規格改正通知			承認No.	170
			区分	CP
作成	2025年10月31日	PlayCodeシリーズ H3000スライダーデッキの仕様変更	通番	TCP0054

一部の規格製品図面の変更を行います。

品番	製品名	図面番号
CP-02806	プレイコード CP-02806	EP01998-C EP02002-C

①アイテム仕様

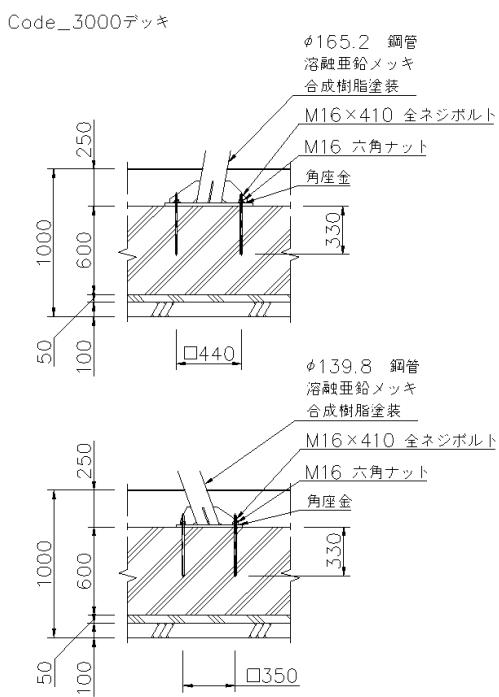
アイテム「Code_3000デッキ」のコストダウンを目的とした使用部材変更と、セットアンカーの引き抜き強度不足の解消のため。

【変更前】

3	Code_3000デッキ	t2.3/t3.2/t4.5/t6.0/t9.0/t12.0/t20.0鋼板 φ13/φ16丸鋼 φ21.7/φ48.6/φ60.5/φ89.1/φ114.3/φ139.8/ φ165.2鋼管 溶融亜鉛メッキ 合成樹脂塗装（ダークブラウン） 、t3.2パンチング鋼板ノンスリップコーティング（ブルーグレー） φ16ザイルロープ（ブラック）、アルミ合金鋳物 合成樹脂塗装 (ダークブラウン)、セーフティーネット、樹脂成形品	1
---	--------------	--	---

【変更後】

3	Code_3000デッキ	t3.2/t4.5/t6.0/t9.0/t12/t20鋼板 φ13/φ16丸鋼 φ34.0/φ48.6/φ60.5/φ76.3/φ89.1/φ114.3/ φ139.8/φ165.2鋼管 溶融亜鉛メッキ 合成樹脂塗装（ダークブラウン） 、t2.3/t3.2パンチング鋼板ノンスリップコーティング（ブルーグレー） 、φ16ザイルロープ（ブラック）、アルミ合金鋳物 合成樹脂塗装（ダークブラウン） 、セーフティーネット、樹脂成形品	1
---	--------------	--	---

②基礎CE3 詳細図

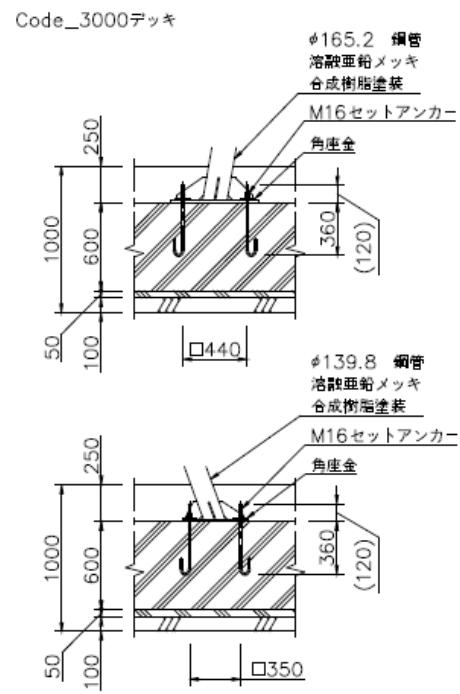
【変更前】

【変更後】
